Construction d'une nouvelle prise d'eau
pour l'usine de production d'eau potable
Lachine

6211-21-006

RECUEIL DES AVIS ISSUS DE LA CONSULTATION AUPRÈS DES MINISTÈRES ET ORGANISMES

Figure 1- Position des points de mesures du climat sonore initiale, de l'usine de traitement (au dessus de P4), du bâtiment de service (au dessous de P1) ainsi que l'emplacement de la conduite.

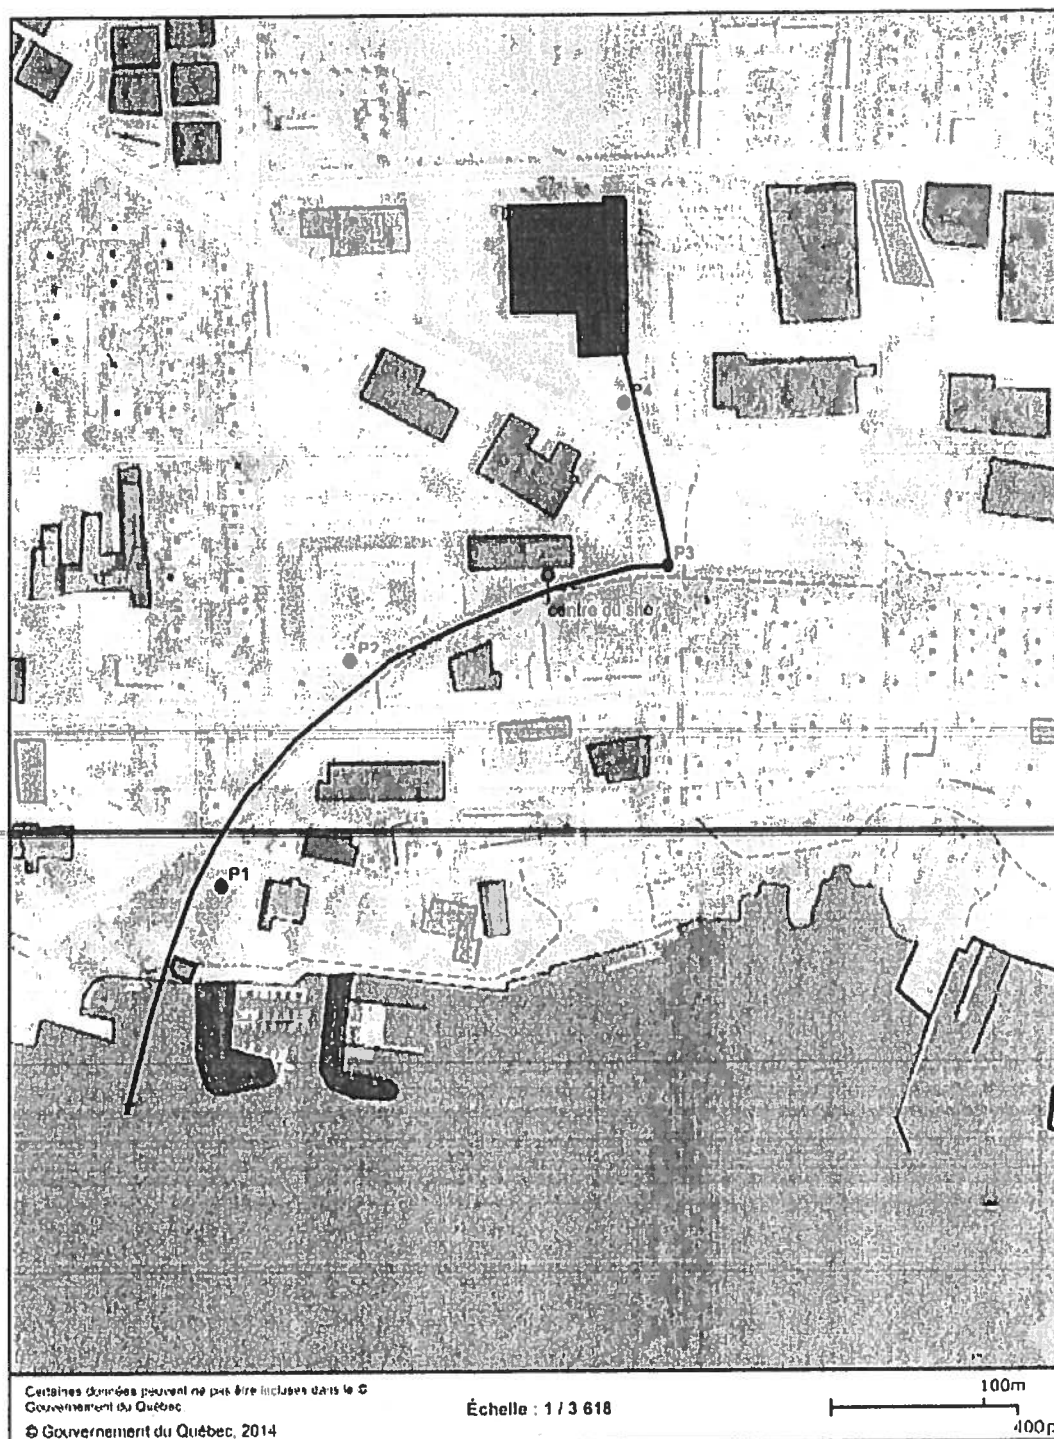
Suite au premier examen de recevabilité, la question *QC-40 - Impact sonore du bâtiment de service* a été posée à l'initiateur du projet, afin de préciser sur la possibilité que le bâtiment de services puisse contenir des équipements susceptibles de générer des sources de bruit élevées et/ou indésirables en exploitation.

En réponse à cette question, l'initiateur a précisé que les équipements qui y seront présents seront très peu générateurs de bruit et que la plus grande partie du bâtiment sera souterraine, contribuant ainsi à diminuer l'importance de l'impact sonore potentiel du bâtiment.

La réponse à la question QC-40 est adéquate.
